DECKBLATT

Straßenbauverwaltung: Schleswig-Holstein Straße: Ausbau der K 22 (Nächster Ort): Uetersen - Tornesch		Anlage 13.5 Blatt-Nr.
		Datum Zeichen

Planfeststellung

Bearbeitet:		
Gezeichnet:		
Geprüft:		
Übersichtslageplan Grabenbilanz Maßstab: 1 : 5000

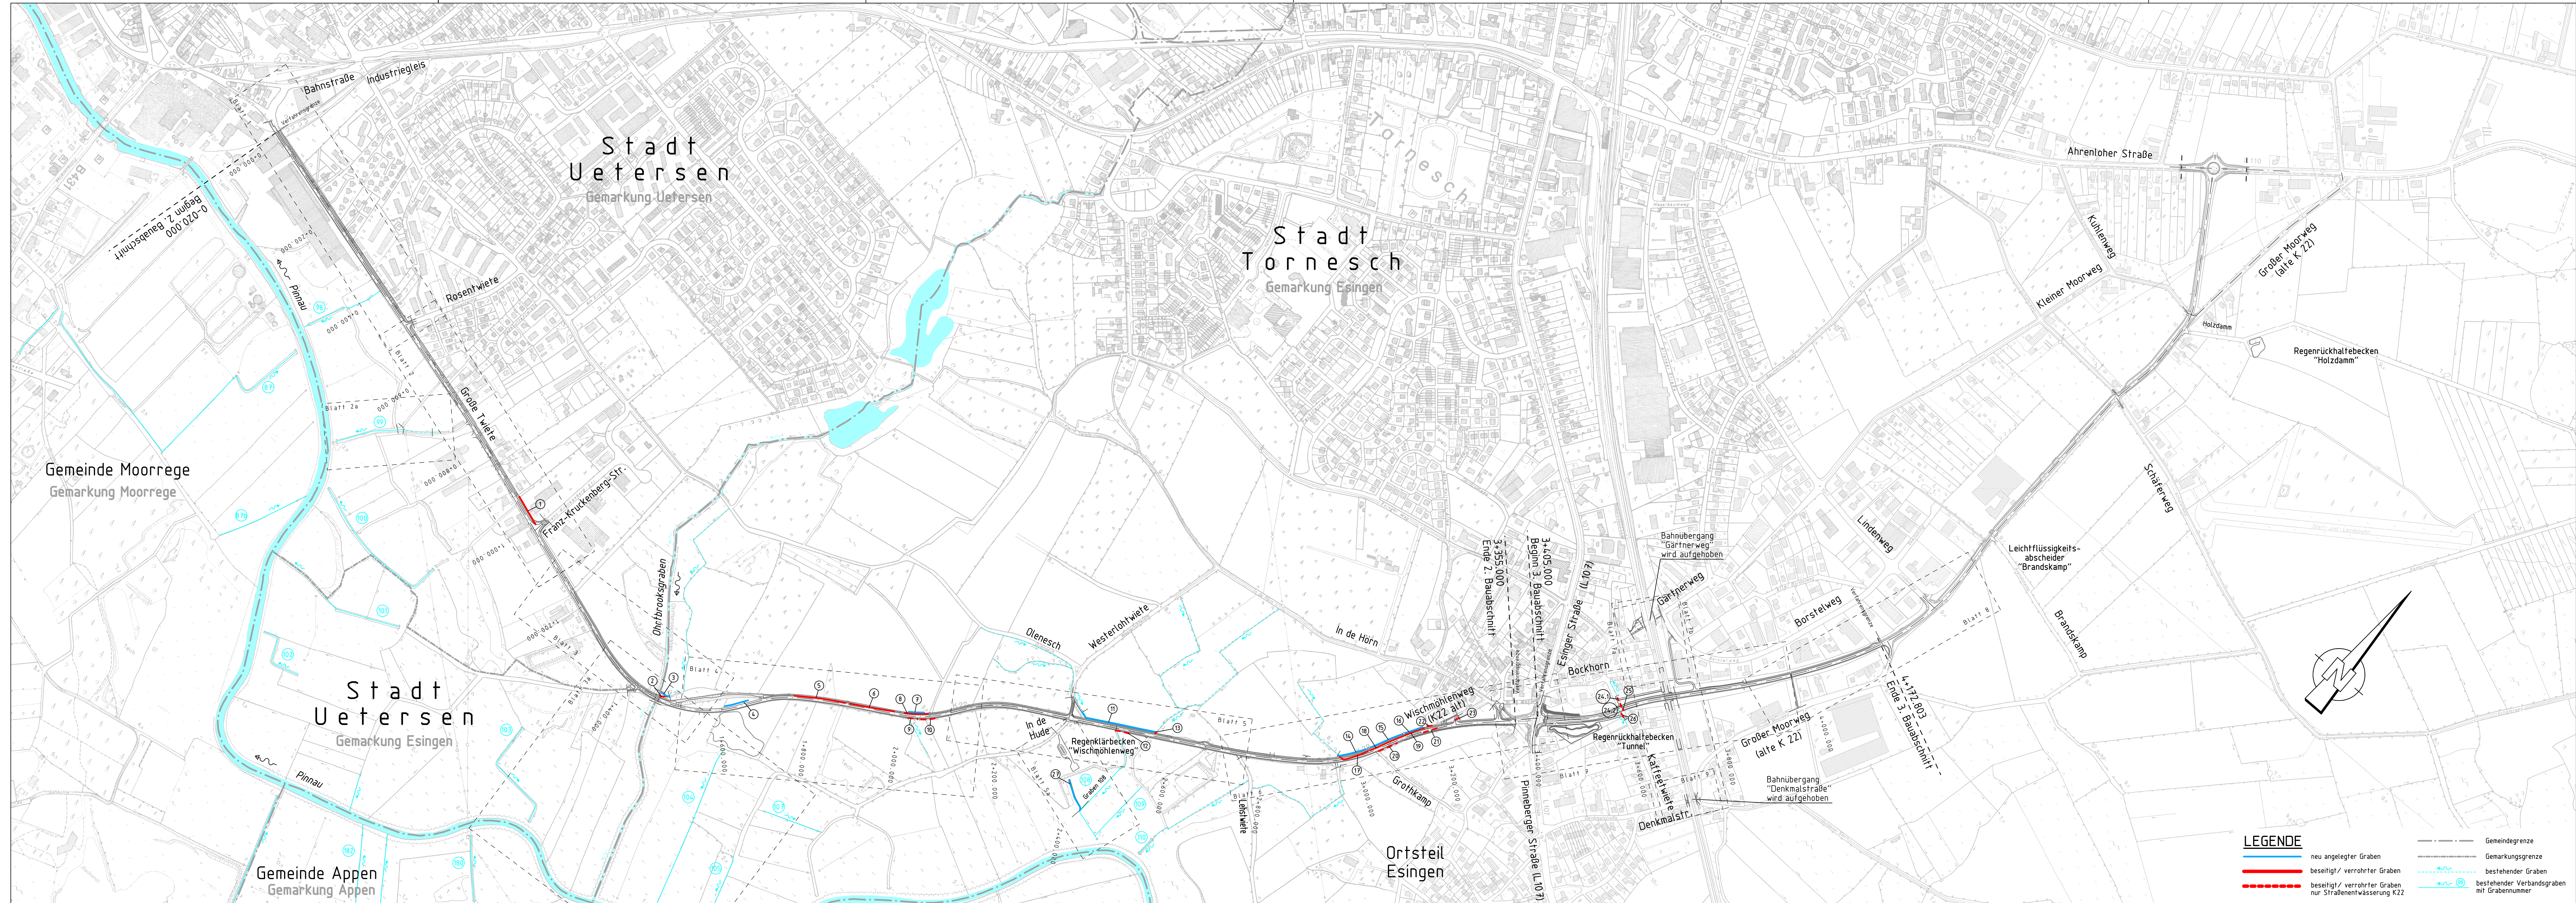
4	Grabenbilanz Graben Nr. 24 auf Grund Wegfall Gehwegenbindung "Bockhorn / Kaffeetwiete" geändert	01.09.2011	Rauchfuß
3	Blatt 7b ergänzt	09.02.2010	Rauchfuß, jr
2	Änderung aufgrund Achsverschiebung / Grabenbilanz Graben Nr. 24	30.07.2009	Rauchfuß, jr
1	Änderung der Grabenbilanz	12.12.2007	Rauchfuß, jr
Nr.	Art der Änderung	Datum	Name
